前後輪のブレーキが連動して作動する機能が付いた二輪車において、前後制動力配分をコントロールするプロポーションナルコントロールバルブ(PCV)内のブレーキ液圧保持シールのリップ加工寸法が不適切なため、リップの先端が潰れて液圧保持のシール機能が低下するものがある。そのため、ブレーキ液が漏れて後輪ブレーキが効かなくなるおそれがある。

改善の内容

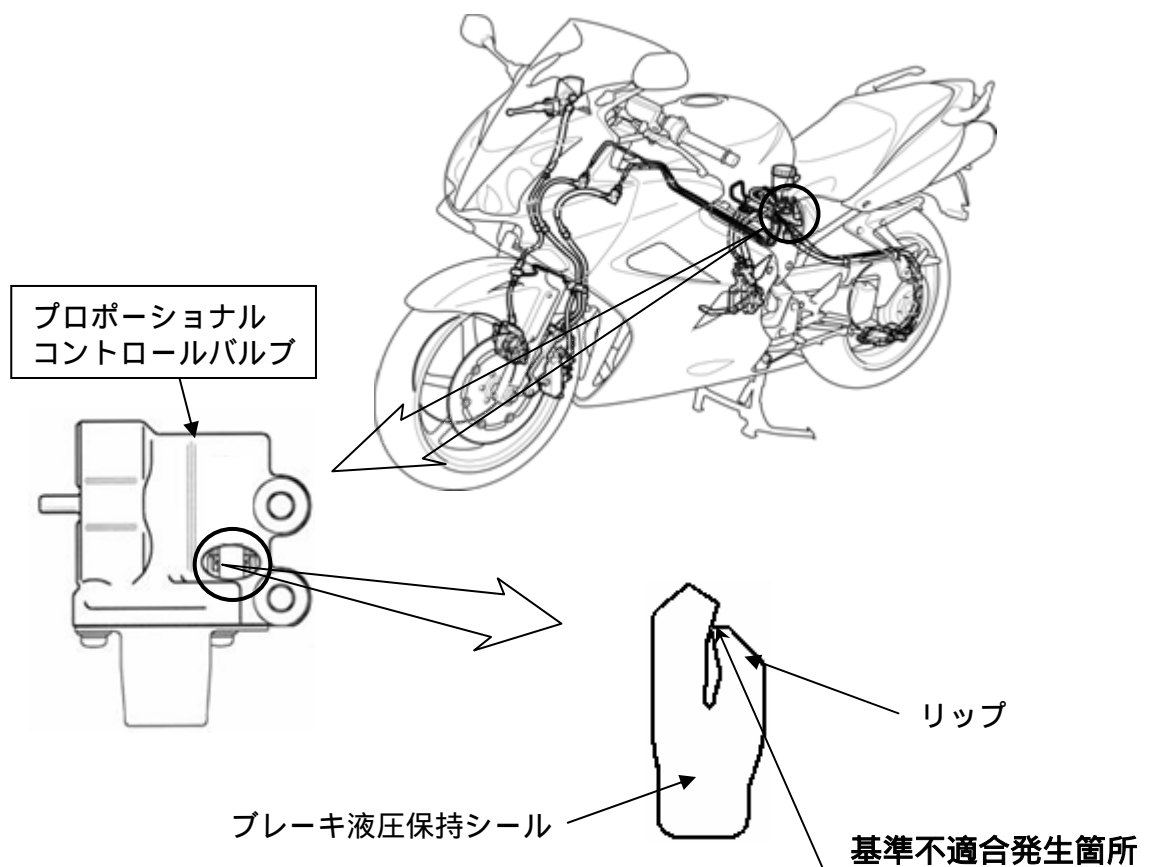
注: は交換部品を示す。

全車両、PCVの液圧保持状態を点検し、液圧が保持できないものはPCVを良品と交換する。

識別: 車台番号打刻位置付近に青色マーキングを行う。
